大飯発電所3, 4号機

火災感知器増設に係る設計及び工事計画認可申請 のコメント回答について

関西電力株式会社

2020年12月24日

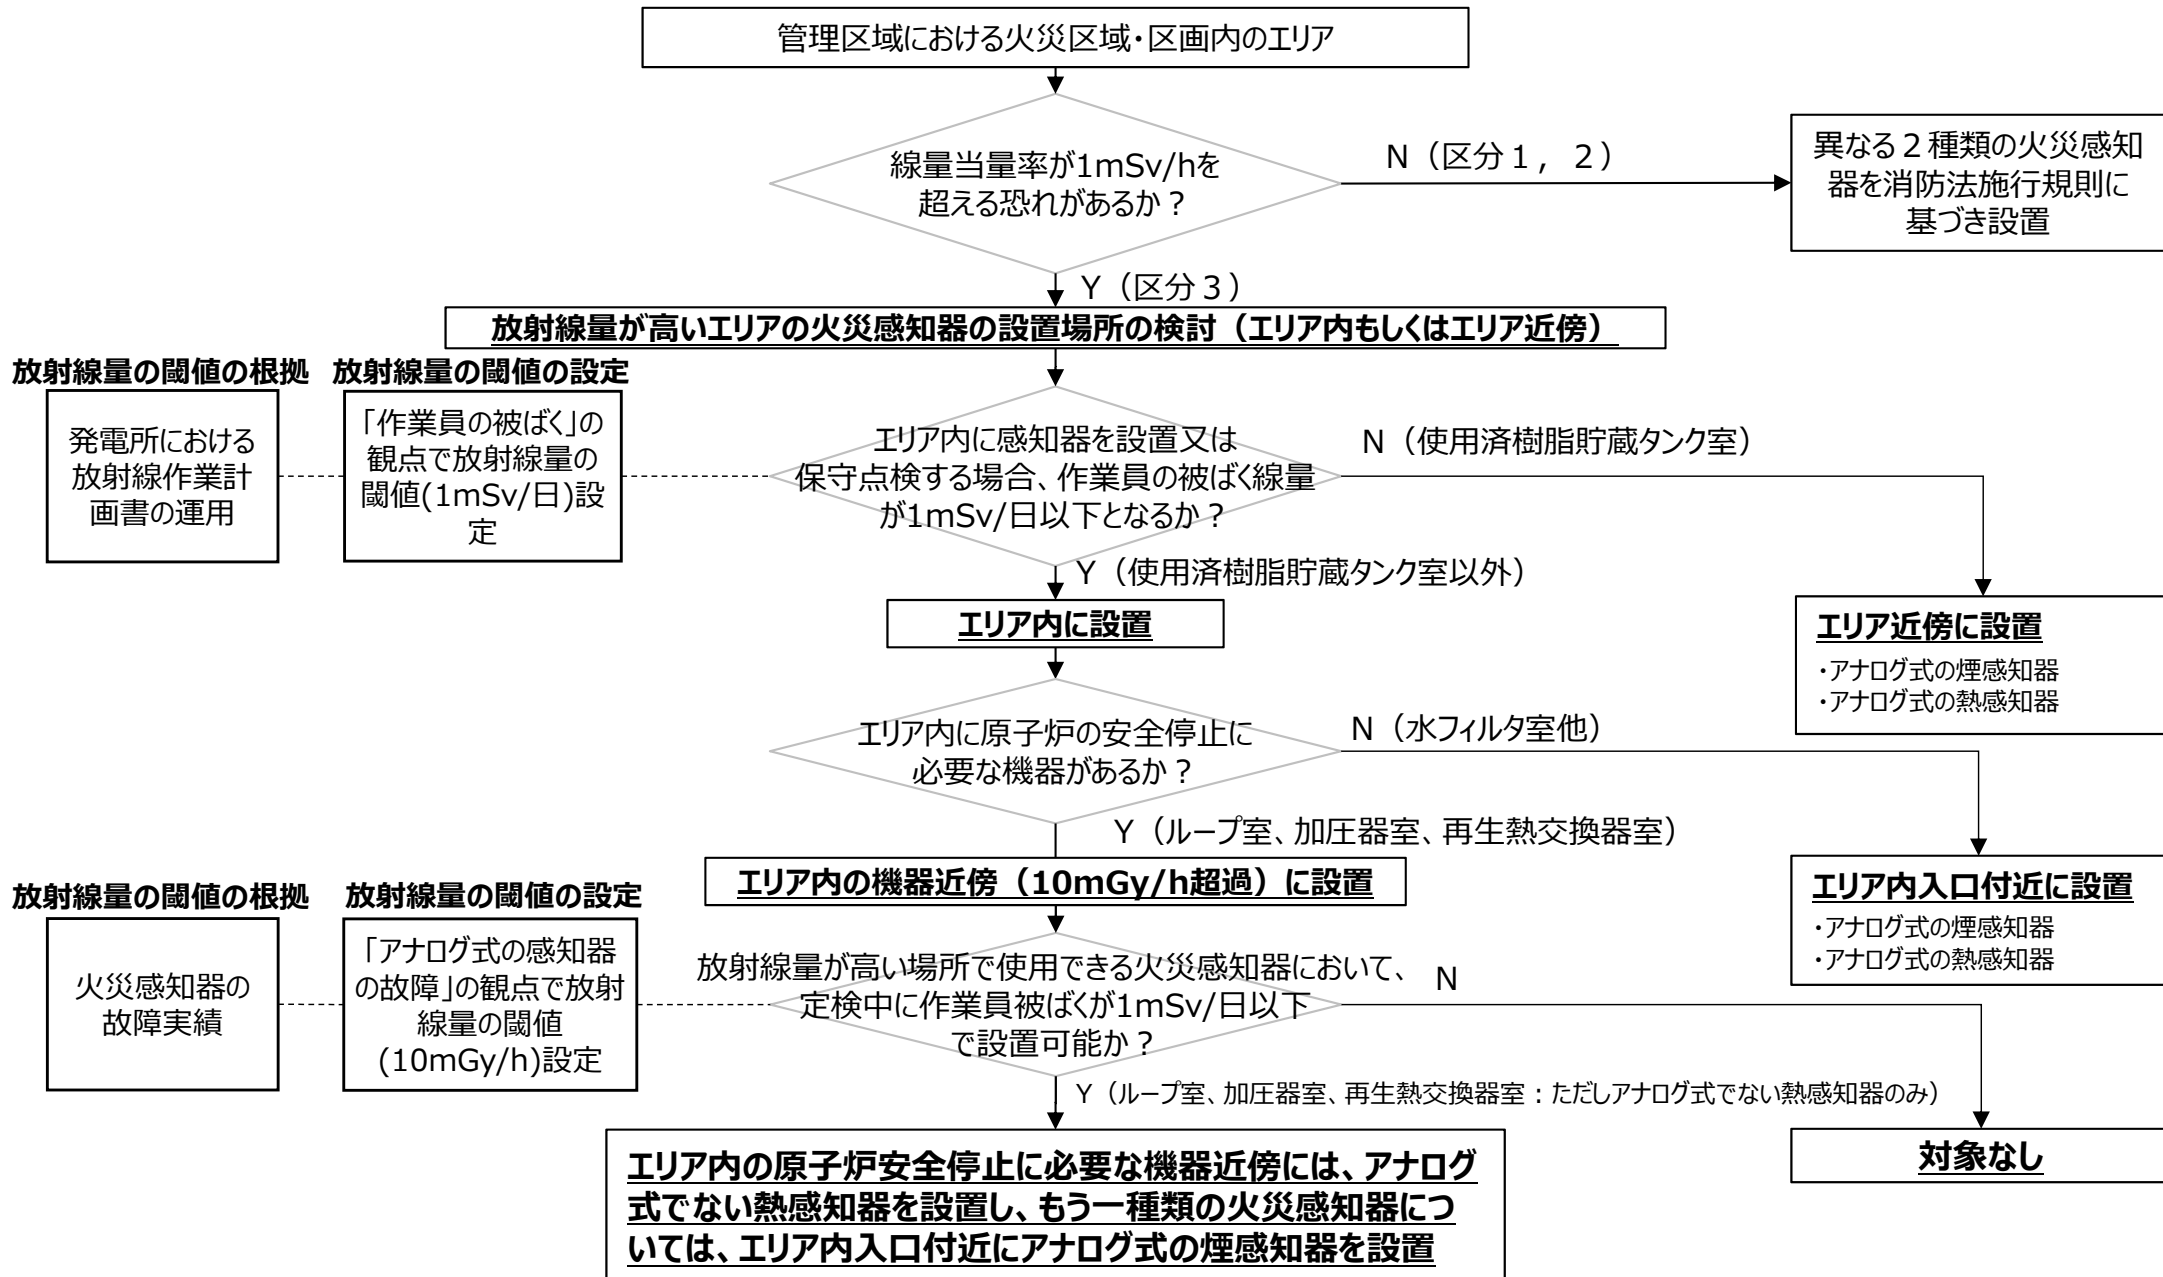
4. エリア内の機器近傍（運転中に10mGy/h超過）に設置する火災感知器の種類（前ページの続き）

アナログ式でない熱感知器	光ファイバーケーブル	空気吸引式の煙感知器
導入実績	有	有	有（他電力）
メリット	<ul style="list-style-type: none"> 設置が容易 	<ul style="list-style-type: none"> ケーブルトレイ等の火災が発生する幅が限定されている場合（局所的な監視）は有効 	<ul style="list-style-type: none"> アナログの煙感知器と同等の機能を有する
デメリット	<ul style="list-style-type: none"> トレンドによる現場状況の確認ができない 	<ul style="list-style-type: none"> エリア内全体の火災感知には適さない 新たに現地制御盤を設置する必要がある 	<ul style="list-style-type: none"> 設置に工数を有する 新たに現地制御盤を設置する必要がある
設置時の工数※1	2人×4時間	2人×8時間	2人×16時間
点検時の工数※1	2人×0.1時間	2人×0.1時間	2人×0.1時間
取替時の工数※1	2人×0.5時間	2人×8時間	2人×0.5時間
採用可否※2	○	×	×

➡ 上記の導入検討に基づき、エリア内の放射線量が10mGy/hを超える場所に設置する火災感知器は「**アナログ式でない熱感知器**」を採用する。

6. 放射線量が高いエリアにおける火災感知器の設置場所と種類

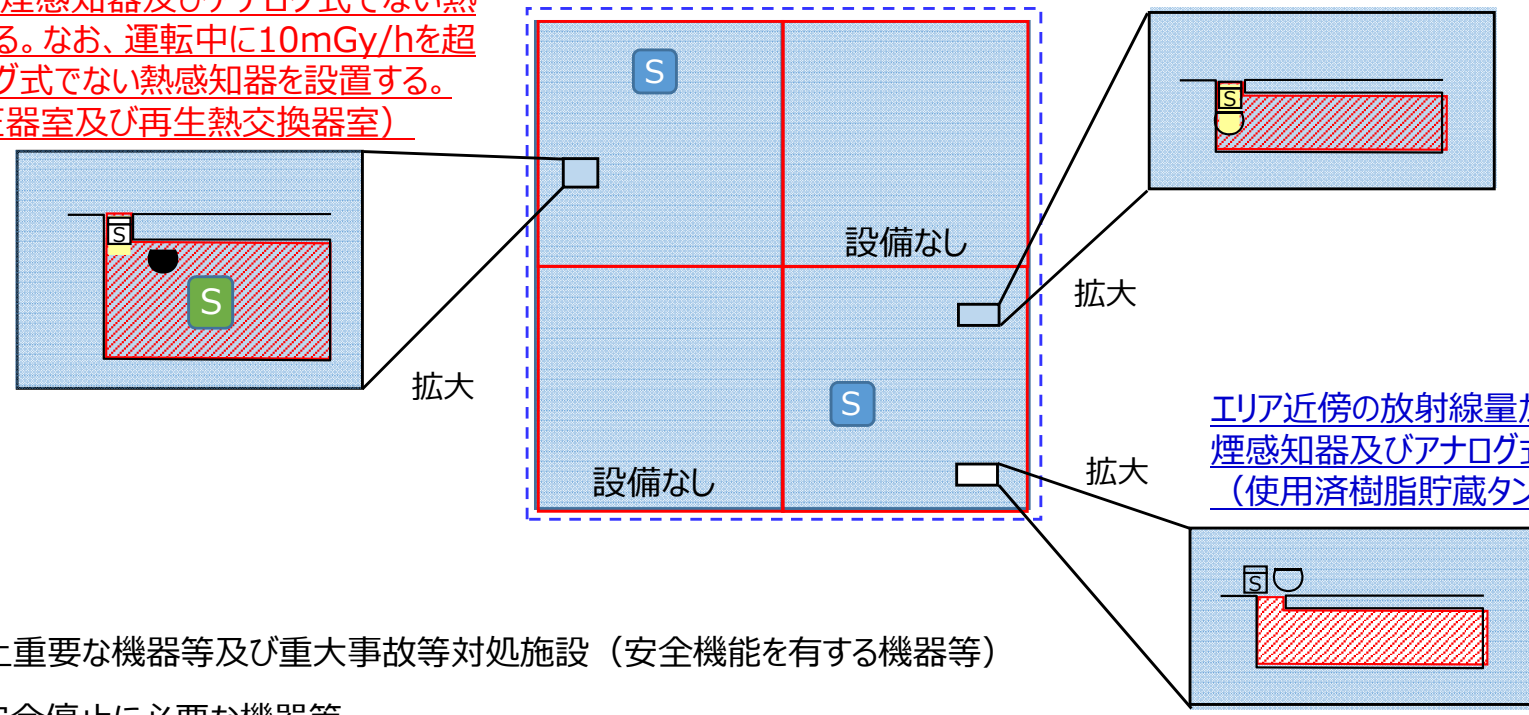
➤ 放射線量が高いエリアの火災感知器配置イメージは、以下のとおり。

エリア内の作業員被ばく線量が1mSv/日以下の場所にアナログ式の煙感知器及びアナログ式でない熱感知器を設置する。なお、運転中に10mGy/hを超える場所はアナログ式でない熱感知器を設置する。(ループ室、加圧器室及び再生熱交換器室)

エリア内の作業員被ばく線量が1mSv/日以下の場所にアナログ式の煙感知器及びアナログ式の熱感知器を設置する。(水フィルタ室他)

エリア近傍の放射線量が低い場所にアナログ式の煙感知器及びアナログ式の熱感知器を設置する。(使用済樹脂貯蔵タンク室)
